六輕相關計畫
環境影響評估審查結論
執行監督委員會
(台塑企業)

第九十四次委員會報告資料

中華民國 113 年 03 月 28 日

環評5號井地下水氨氮監測值偏高進行2年調查
分析評估結果—依委員意見補充附近污染潛勢
區域及硝酸鹽氮等相關資料
專案報告

麥寮園區附近上游區域地下水水文地質鑽探剖面
-海豐至觸口剖面(截取修改自原地調所圖資)

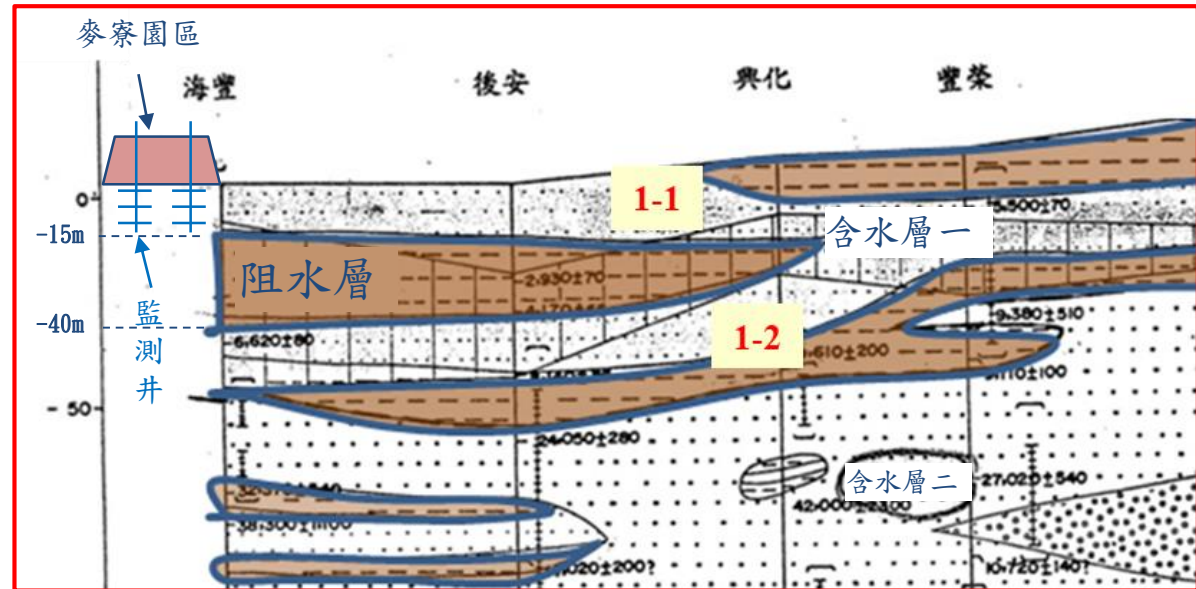
| 委員意見歸納項次 | 委員意見摘要 | 補充說明簡報頁次 |
|-------------------------------|---|----------|
| 一、六輕地下水質監測深度及地下水文等背景環境說明 | 1.釐清監測井監測範圍與井篩深度？代表水樣之環境意義？(盧至人委員) | P.8、P.10 |

1) 六輕麥寮園區地下水質監測井，監測範圍為最接近地表淺層自由含水層(如右圖1-1層)為主。井篩深度大都介於地表下-3~-12公尺處。

麥寮園區地下水流場

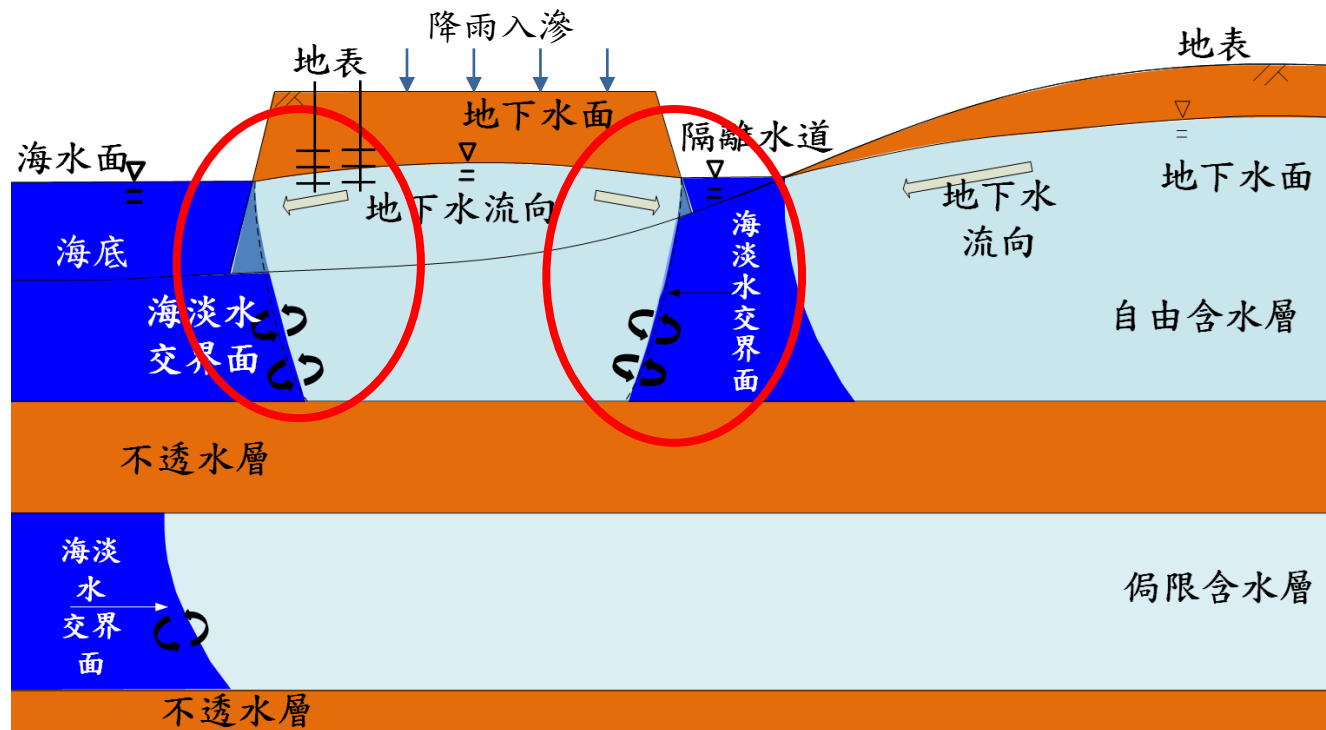
| 委員意見歸納項次 | 委員意見摘要 | 補充說明簡報頁次 |
|-------------------------------|---|----------|
| | 2.釐清麥寮園區是否能直接以Ghyben-Herzberg理論來分析探討地下水文？(曾淑芬委員(由洪豪男代)) | P.9-10 |

2) 有關地下水水文部份，經進行逾10年調查後結果顯示，地下水由中央向四周放射滲流出海，地下水水文大致符合Ghyben-Herzberg理論。

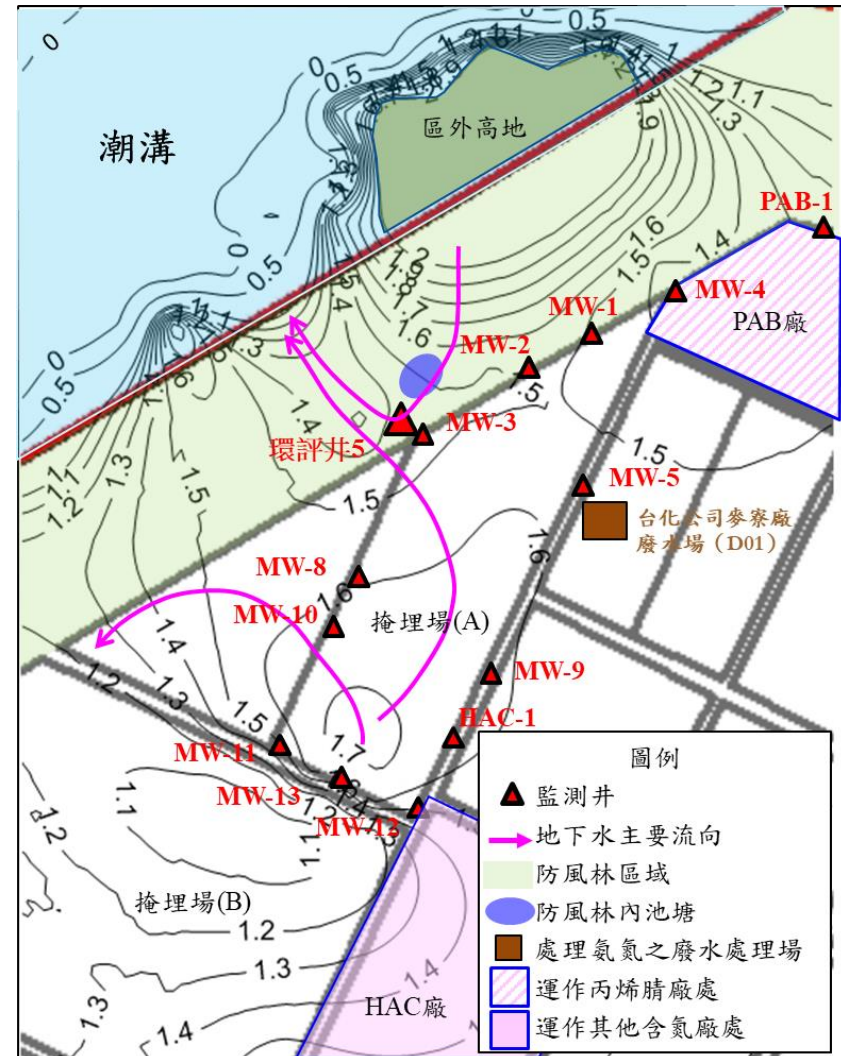
| 委員意見歸納項次 | 委員意見摘要 | 補充說明簡報頁次 |
|-------------------------------|---|----------|
| 二、環評5號井氬氣偏高是否受掩埋場或運作含氮物質廠處影響？ | 1.地表水或製程是否有貢獻？環評井5是否可以視為廢棄物掩埋場的下游井？(盧至人委員) | P.11 |
| | 3.環評井5緊鄰廢水處理廠及掩埋場應確實釐清其對地下水之影響。(程淑芬委員) | P.11 |

- 1) 環評5號井鄰近的廢水處理場及掩埋場，由該2處附近的監測井之地下水水質檢測結果顯示，氨氮測值並無偏高情形。
- 2) 環評5號井的氨氮偏高應非受廢水處理場及掩埋場等運作影響。

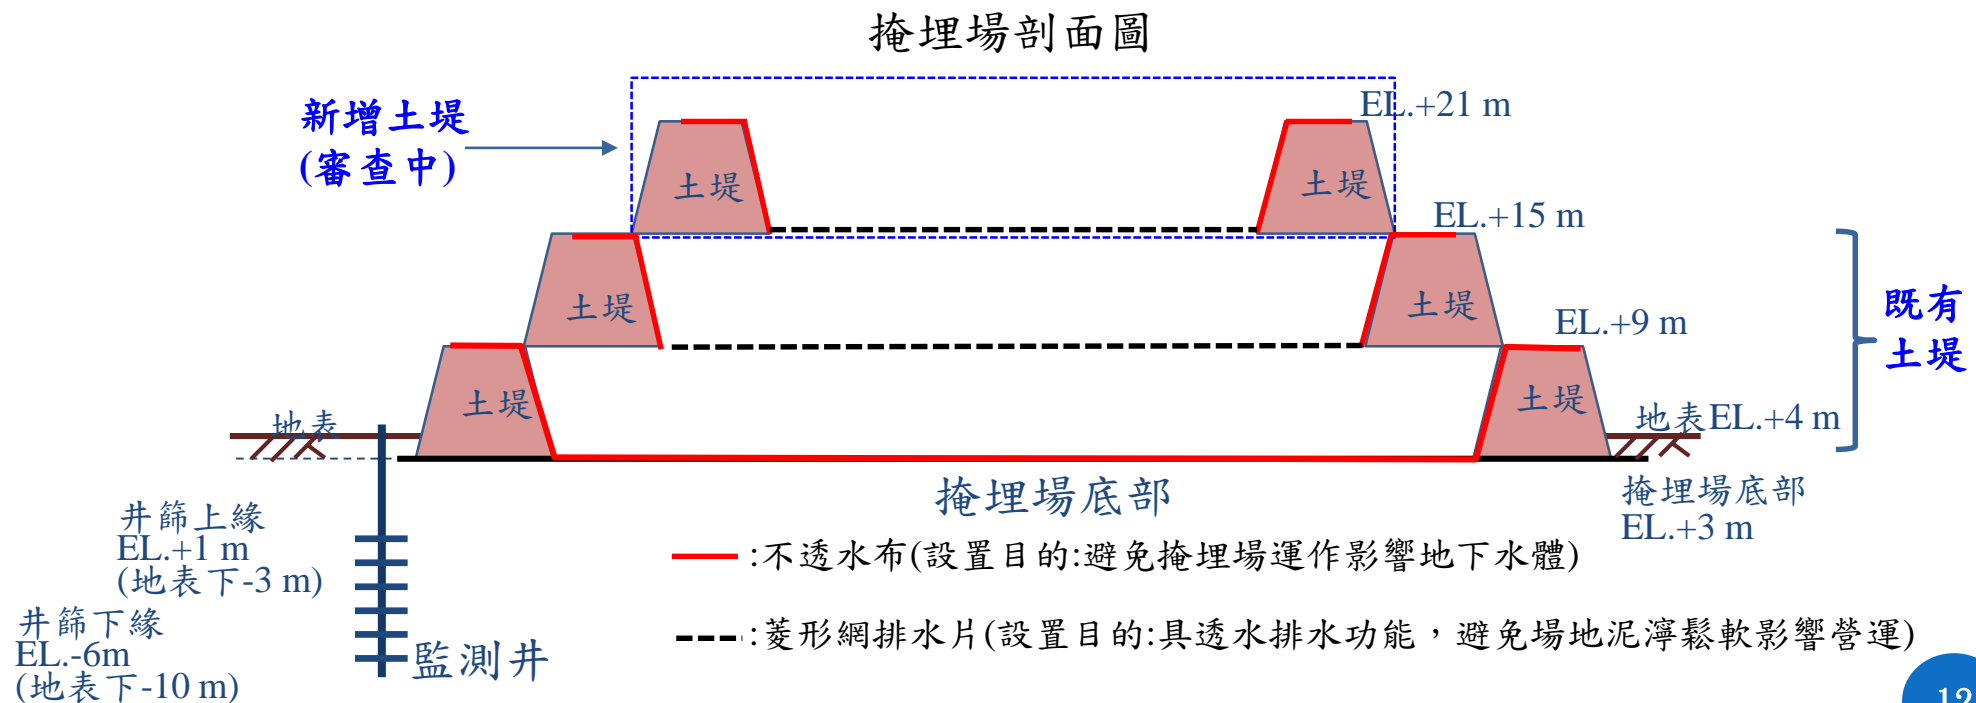
| 委員意見歸納項次 | 委員意見摘要 | 補充說明簡報頁次 |
|-------------------------------|---|----------|
| | 2.是否可以提供掩埋場剖面圖及掩埋場深度與監測井之關係？(盧至人委員) | P.12 |

- 3) 掩埋場係掩埋無機類廢棄物，如焚化爐灰渣、土木建築廢棄物、廢噴砂、無機污泥等。從掩埋場的剖面示意圖，可瞭解其掩埋深度，掩埋場底部及土堤頂至土堤內側鋪設不透水布，掩埋場周圍也設置11口井，監測地下水水質是否受掩埋場運作影響。

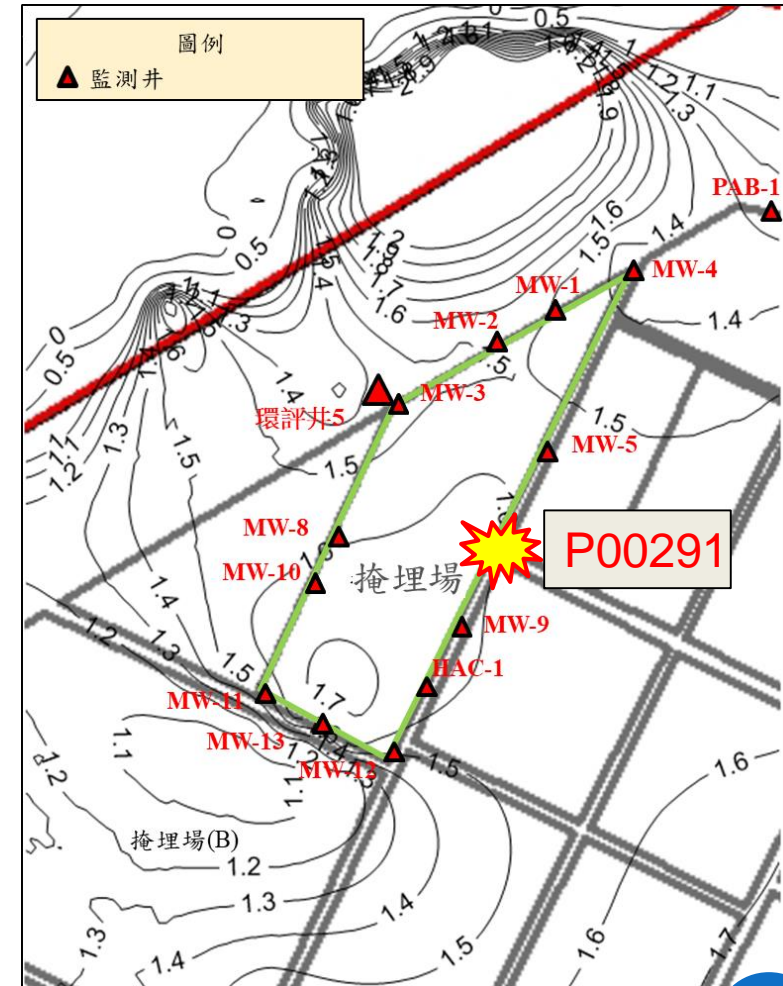
| 委員意見歸納項次 | 委員意見摘要 | 補充說明簡報頁次 |
|-------------------------------|---|----------|
| | 4.掩埋場附近是否曾發生硝酸鹽氮過高情形？(程淑芬委員) | P.13 |

- 4) 環保局曾於掩埋場東側之1口環保監測井(P00291)單次檢出硝酸鹽氮測值偏高，並要求南亞公司進行應變必要措施，也就是在P00291井連續檢測三個月，結果硝酸鹽氮的測值為0.23~8.49 mg/L，低於管制標準100 mg/L，因此該案於106年解除列管。
- 5) 掩埋場近三年硝酸鹽氮測值(ND~<0.05(0.04) mg/L)低於監測標準、管制標準(50 mg/L、100 mg/L)，結果並無異常。
- 6) 研判該硝酸鹽氮事件與環評5號井氨氮偏高無關。

掩埋場附近地下水流場

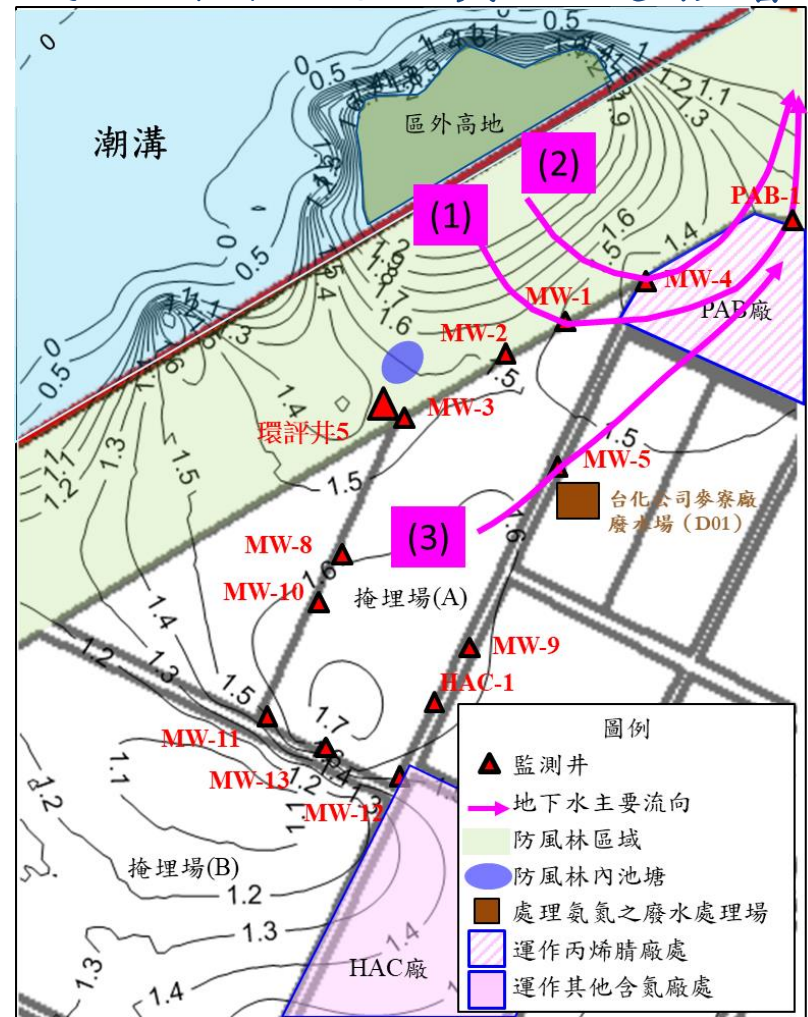
| 委員意見歸納項次 | 委員意見摘要 | 補充說明簡報頁次 |
|-------------------------------|---|----------|
| | 5.提供掩埋場周圍各監測井採樣深度？其中MW-5、MW-1、MW-4的地下水流向為何？(劉雨庭委員) | P.14 |

8) 掩埋場周圍監測井採樣深度，係於井篩中間附近取得水樣，另由環評5號井附近的等水位圖可知**MW-1**流向為西北往東南流(流線(1))，**MW-4**流向為西北往東南流(流線(2))，而**MW-5**流向為西南往東北流(流線(3))，向東北方下游處往區外潮溝流出。

9) 由**MW-1**、**MW-2**及**MW-5**流向研判，該三口井與環評5號井氨氮測值偏高無關聯性。

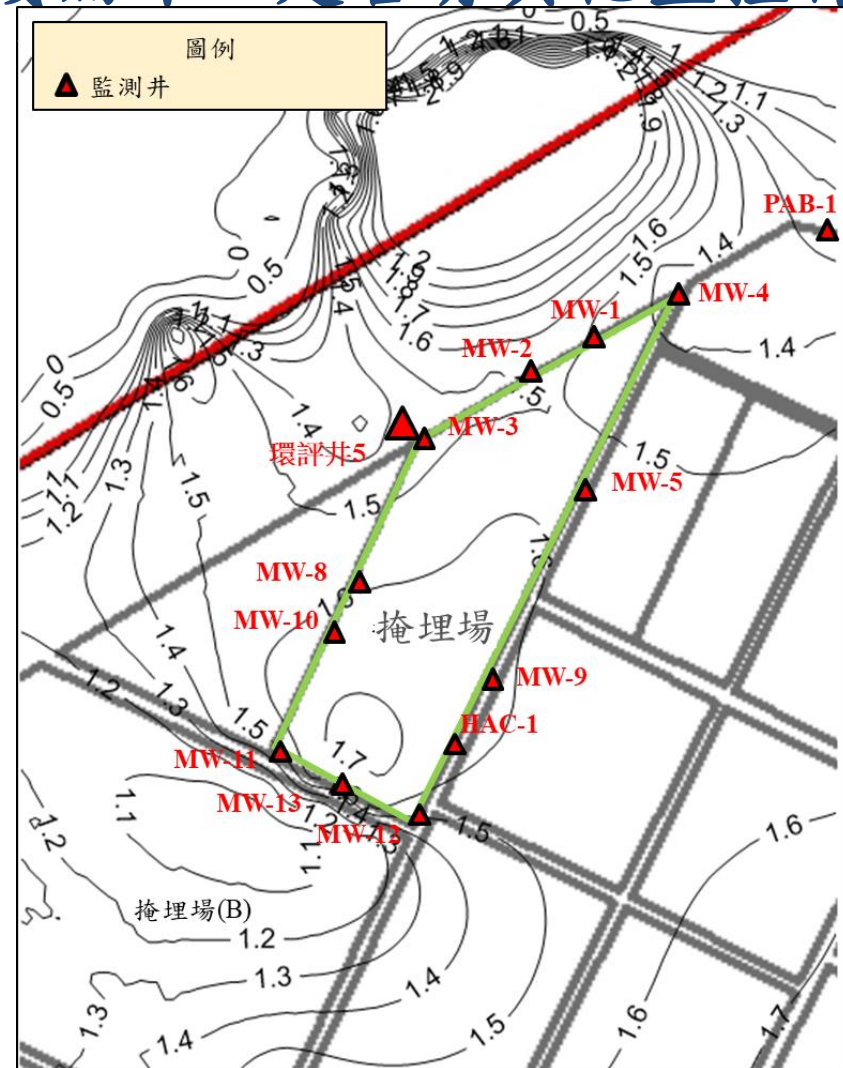
| 委員意見歸納項次 | 委員意見摘要 | 補充說明簡報頁次 |
|---|---|----------|
| 四、掩埋場除了地下水井監測點洩漏外，是否有其他監控作業？ (張喬維委員(由廖崇園代)) | | P.18 |

- 1) 依據「事業廢棄物貯存清除處理方法及設施標準」第34條第1項第5款規定，於掩埋場周圍，依地下水流向，於上下游共設置11口水質監測井(如右圖)，無其它監控作業。
- 2) 由氨氮、硝酸鹽氮等監測結果呈穩定(如P.11、P.13)，後續將持續監測。

附圖四 環評井5近3年氨氮、總有機碳、pH及ORP監測數據

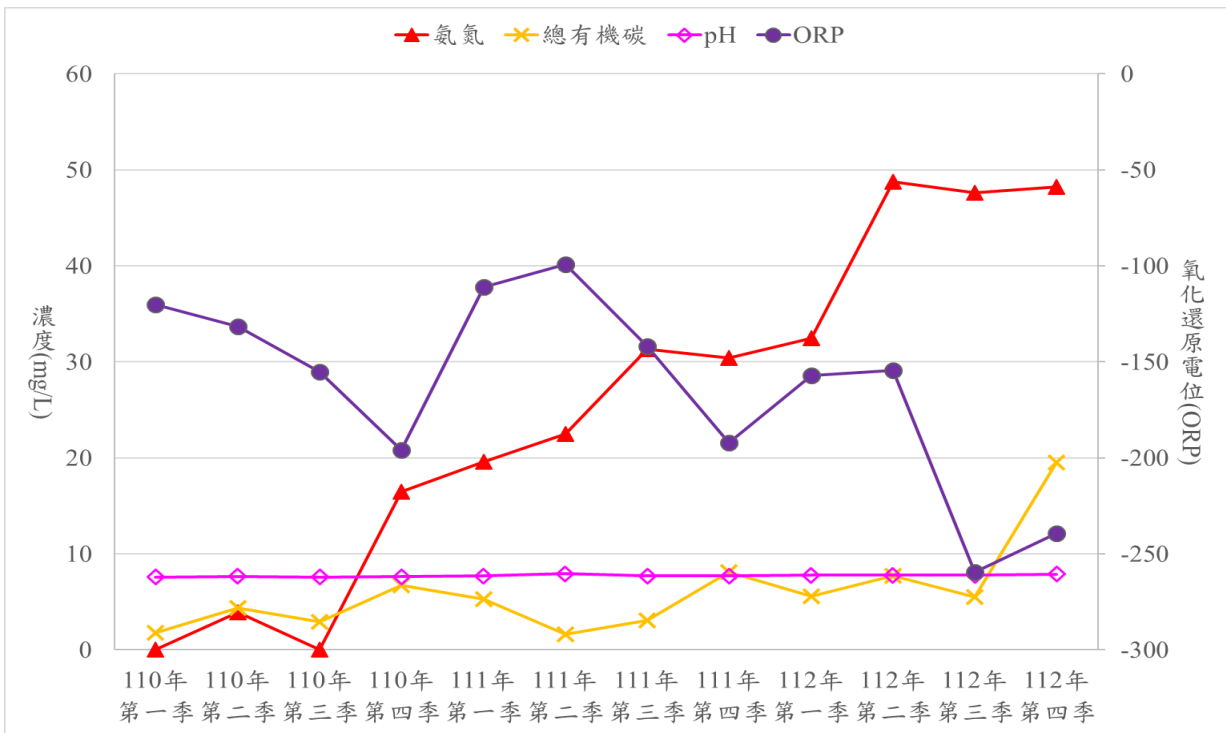
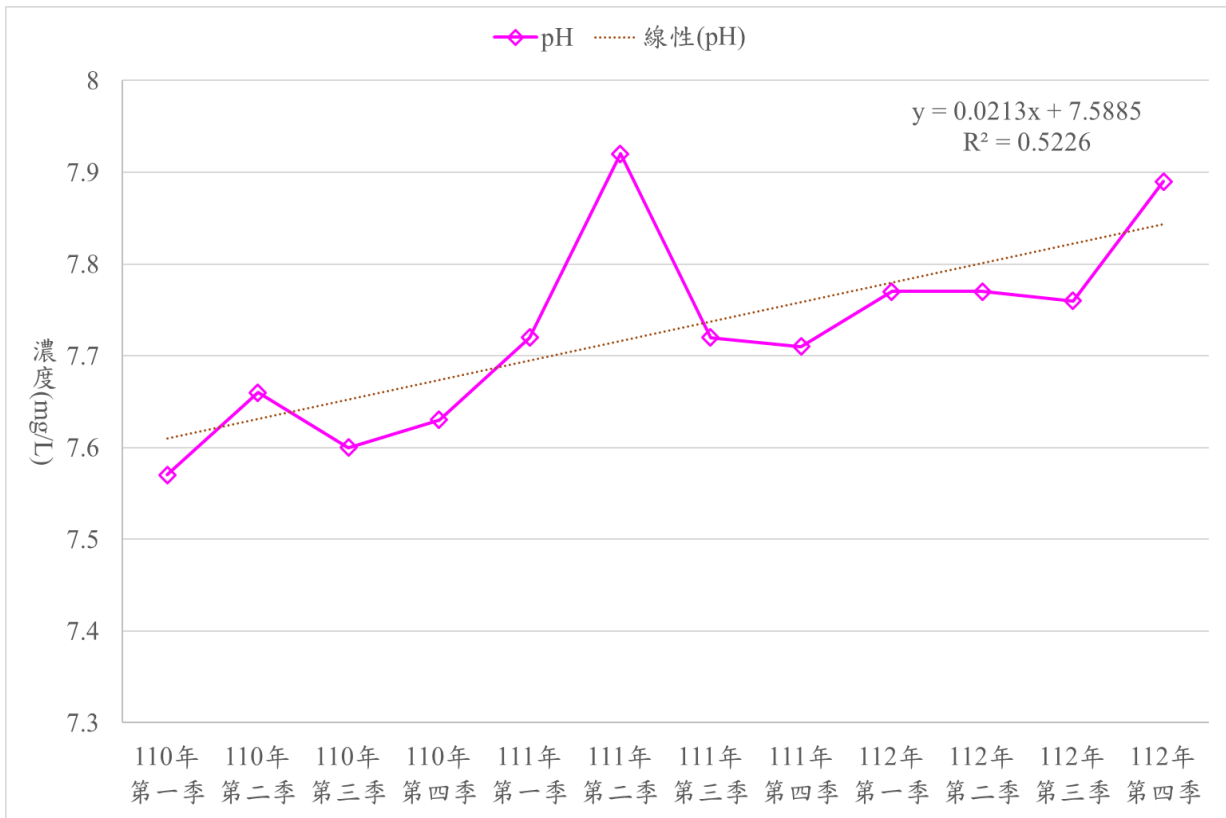
| 委員意見歸納項次 | 委員意見摘要 | 補充說明簡報頁次 |
|---|---|----------|
| | 2.氨氮在地下環境之轉化潛勢(TOC、ORP、pH)值得再討論。 (盧至人委員) | P.15 |

- (1) 氨氮與TOC具有正中度相關(關係係數0.6)。
- (2) ORP近期皆呈現負值,顯示地下水呈現還原狀態,其數值與氨氮濃度相關係數為-0.6,屬於負中度相關。
- (3) pH值近期變化約7.7上下起伏,進一步分析呈現略有上升趨勢(附圖五),與近期氨氮濃度相關係數為0.7,屬正中度相關。
- (4) 依前述各檢測項目濃度變化趨勢及相關性推論,防風林陸域生態豐富,致使大量有機質(氮源)入滲地下環境,在還原態的地下水環境中,氮源無法氧化成其他氮化合物,因此氨氮濃度逐漸累積升高。

附圖二 環評井5近3年氨氮與降雨量比對

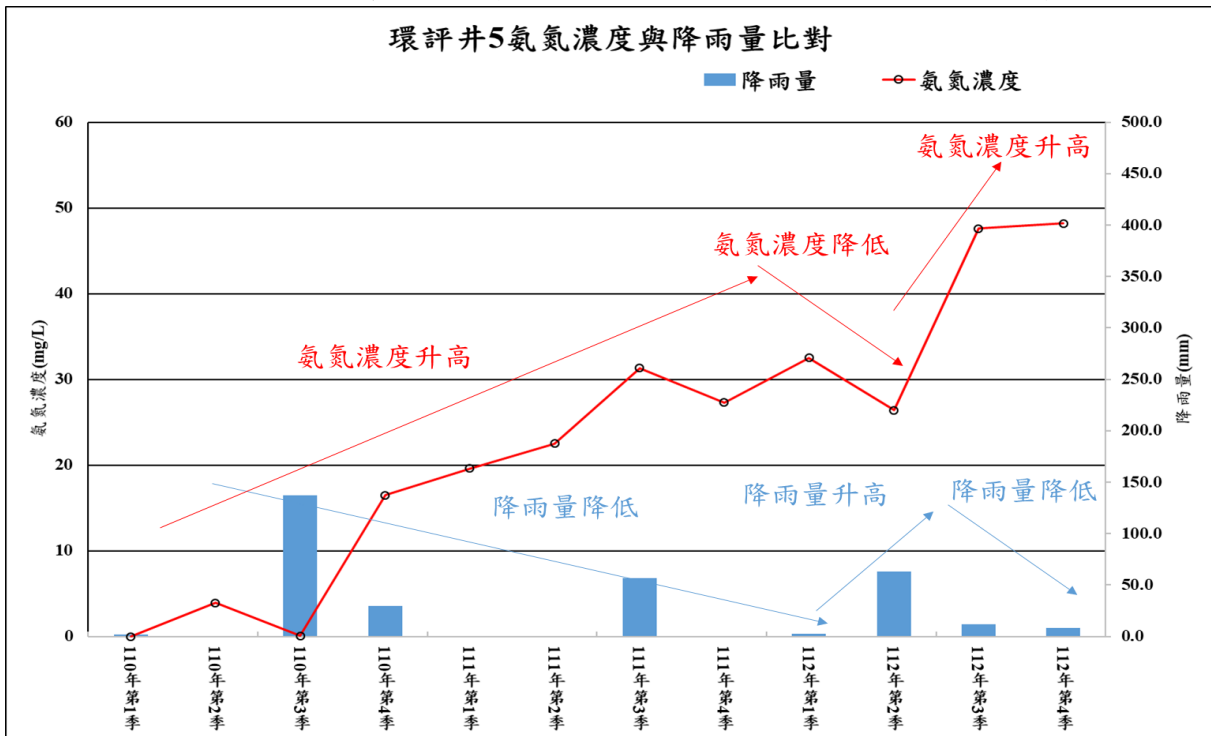
| 委員意見歸納項次 | 委員意見摘要 | 補充說明簡報頁次 |
|---|---|----------|
| | 4.環評井5氨氮持續升高，其他氮化合物是否也提高？目前推斷防風林生態豐富影響，但生態應非近2年才豐富，可能尚有其他來源？ (陳起鳳委員) | P.16-17 |

3. 比對氨氮濃度與降雨量變化，由附圖二可知，當降雨量降低時，氨氮濃度升高，而當降雨量增加時，氨氮濃度下降，氨氮濃度與降雨量呈現負相關，符合近期降雨減少氨氮濃度逐漸升高。
